**IMPIANTO DI DIGESTIONE ANAEROBICA E DI
COMPOSTAGGIO AEROBICO DI RIFIUTI URBANI E
SPECIALI**

Procedura di riesame AIA ex art. 29-octies c. 3 lett.
a) del D. Lgs. n. 152/2006.

DOCUMENTO DI RISPOSTA ALLA RICHIESTA DI INTEGRAZIONI

3211_5939_R01_Rev0_Documento di risposta integrazioni

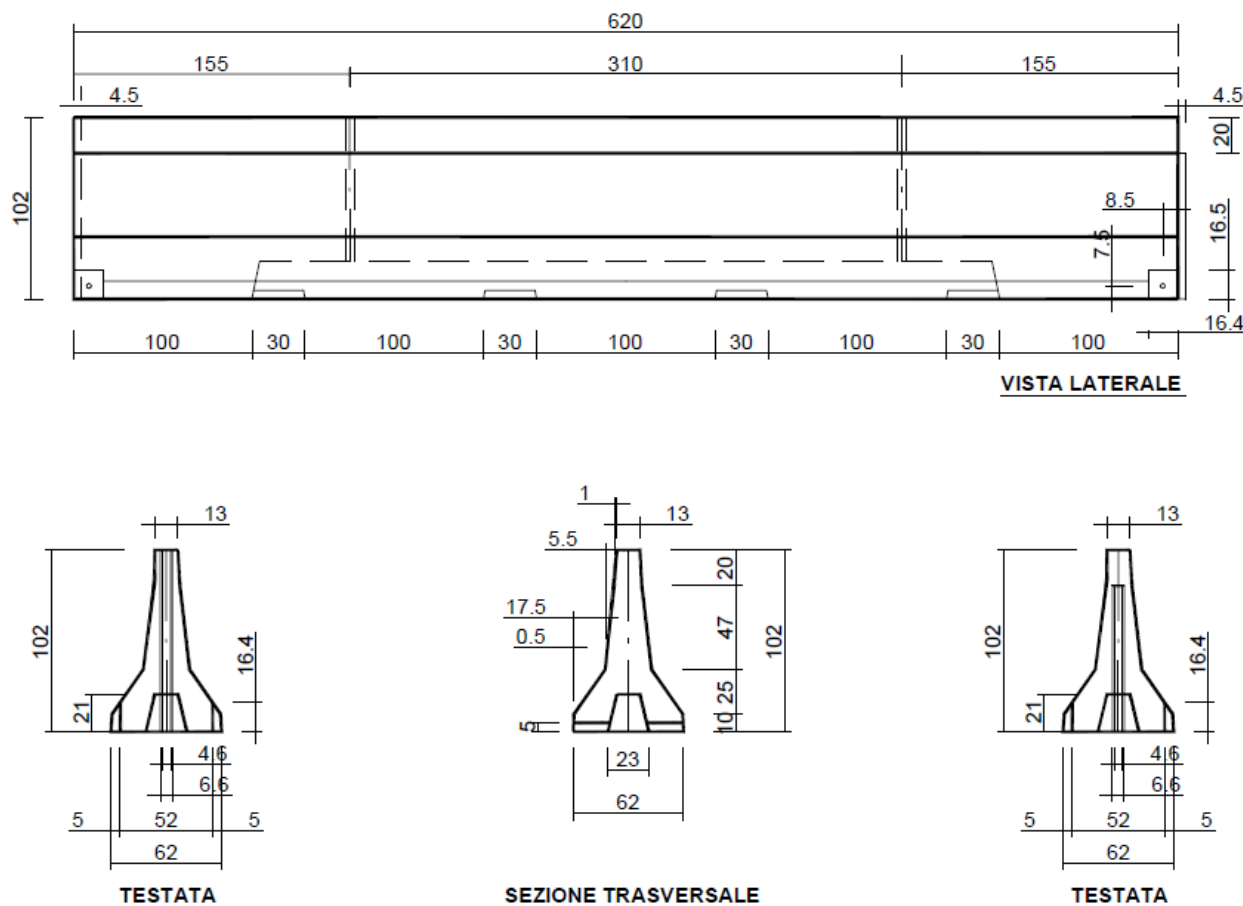
4. *"Al par. 5 il gestore descrive la proposta progettuale relativa alla stabilizzazione aerobica dei rifiuti EER 191212 generati dalle operazioni di pretrattamento della FORSU, da eseguire lungo una della n. 12 corsie di maturazione del compost tramite insufflazione di aria all'interno del cumulo per l'abbattimento della residuale componente organica presente nel rifiuto. Sul punto si chiede al gestore di specificare i giorni di permanenza del cumulo all'interno della suddetta area, l'eventuale presenza di sistemi di controllo dei parametri di processo (umidità, temperatura, etc.), le modalità con cui sarà garantita la separazione del suddetto cumulo da quello adiacente dedicato alla maturazione del compost; si segnala inoltre all'AC l'opportunità di valutare l'eventuale necessità di autorizzare le suddette attività quali operazioni di cui all'allegato C alla parte IV del D. Lgs. n. 152/06."*

Si specifica che la permanenza del cumulo corrisponderà al raggiungimento di 60 m³ di rifiuto, che corrisponde al 75% della volumetria totale della corsia dedicata. I parametri di processo controllati presso la stessa consistono:

- nel rilevamento della temperatura delle corsie;
- ciclo di funzionamento dell'insufflazione;
- rilevamento perdite di carico del materiale.

Tutti i dati saranno gestiti e comunicati attraverso apposito sistema PLC.

La separazione del cumulo da quello adiacente dedicato alla maturazione del compost sarà garantita grazie all'utilizzo di new jersey rappresentato nella figura seguente:
